Csajág állomás

vázlatos helyszínrajza (04317)

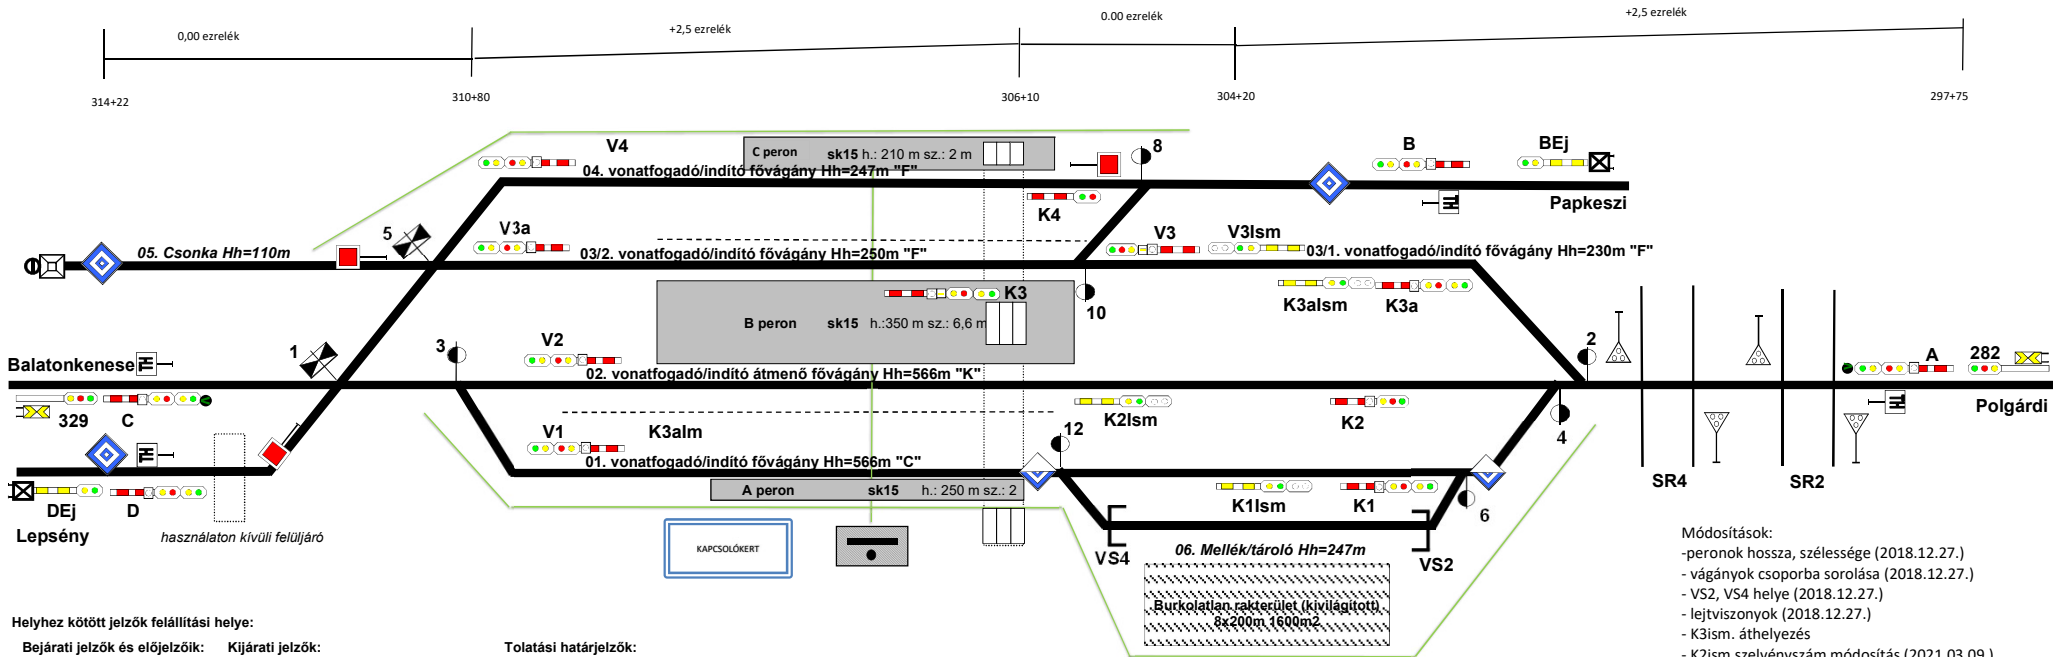
Módosítások:

- peronok hossza, szélessége (2018.12.27.)
- vágányok csoportba sorolása (2018.12.27.)
- VS2, VS4 helye (2018.12.27.)
- lejtviszonyok (2018.12.27.)
- K3ism. áthelyezés
- K2ism szelvéyszám módosítás (2021.03.09.)
- vágányhossz pontosítás (2022.12.15)
- Megállj jelző Papkeszi, Lepsény felé (2023.02.01)
- IV, V. vágányok, 8 sz. váltó forgalomból kizárva (2024.12.05.)
- razj elforgatva 180° (2025.05.29.)

Vágányszámok arab számra javítása, STAT számok felvétele

Váltók szelvéyszámának felvétele, földkúp szelvéyszámja javítása,

Tolatási határjelzők felvétele, III/IV csoportba foglalása felvétele,

Megállj jelzők törölve illetve áthelyezve, Üzemben lévő villamos

mozdonyokkal nem járható pályaszakasz eleje jelző törölve, felvétele,

peronok elnevezése felvétele, I.vg kateg javítása, K3 jelző négy

lámpafejes kialakításra javítása

Tolatási határjelzők szelvéyszámja

Vágányok elnevezése/rendeltetése/besorolása

módosítva, jelzők helyének felvétele/módosítása.
